Illustrerad komponentlista – IPL-uppdatering

530iP4

Beskrivning av ändring

Referens 1

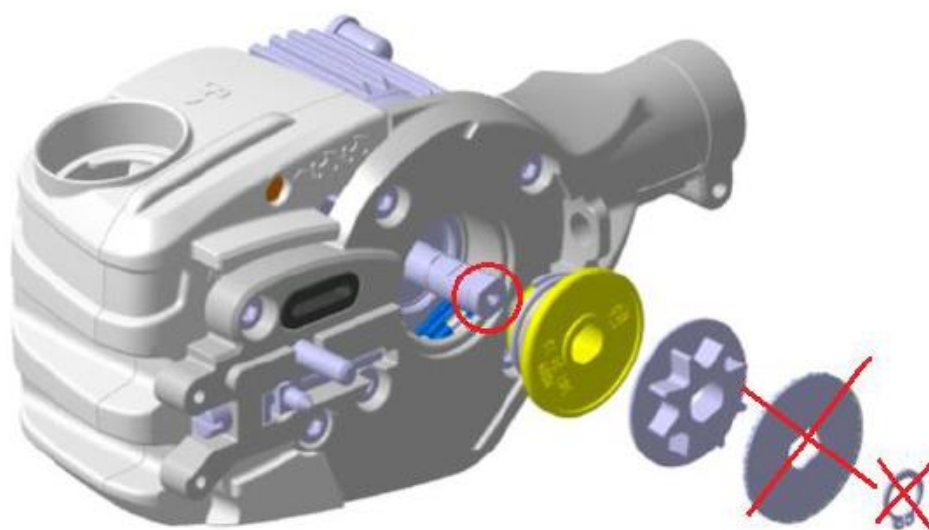
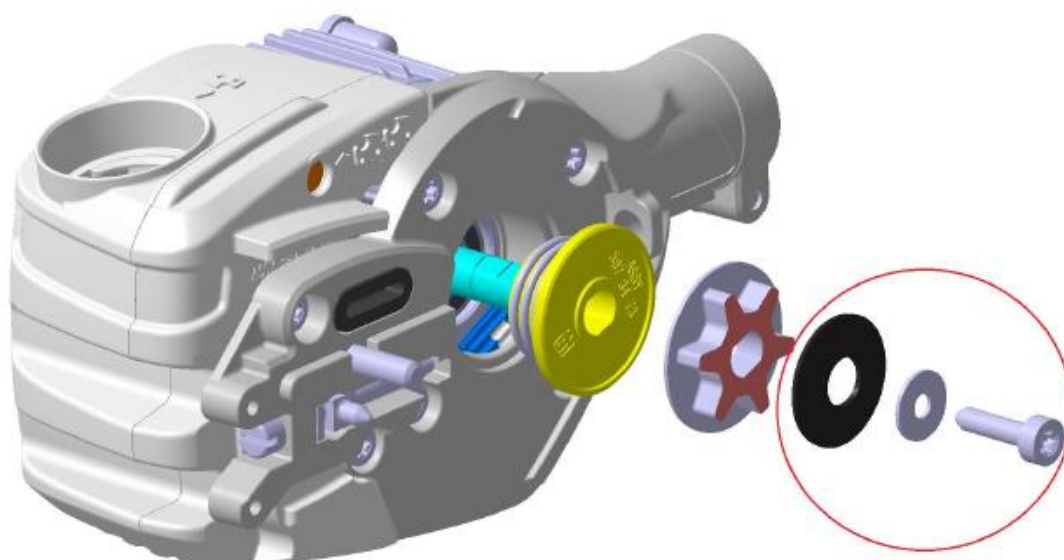
Motor assy is replaced with a new motor assy that has an internal threaded hole in the shaft.
The washer and circlip are replaced by a disc spring, washer and screw.
The screw must be tightened with 7-8 Nm and the spur sprocket must be held / fixed to enable that.

Referens 2 för identifiering av klippsystemet 529 53 71-01.

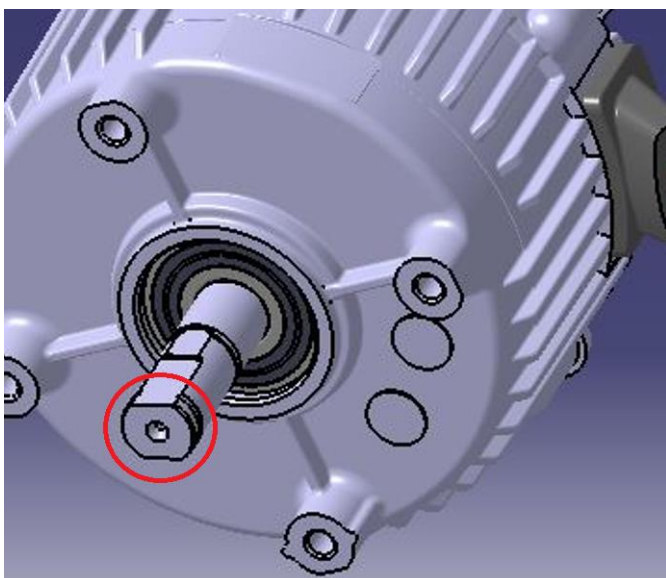
Det gamla klippsystemet 529 53 71-01 (motoraxel utan skruvhål) är **endast** kompatibelt med låsringen 735 31 12-00 och brickan 577 27 15-01. Det gamla klippsystemet innehåller motorn 587 69 08-01.

Det nya klippsystemet 529 53 71-01 (motoraxel med skruvhål, se nedan) är **endast** kompatibelt med skivfjädern 597 67 01-01, brickan 503 23 00-35 och skruven 503 21 53-20. Det här nya klippsystemet innehåller motorn 529 65 38-01.
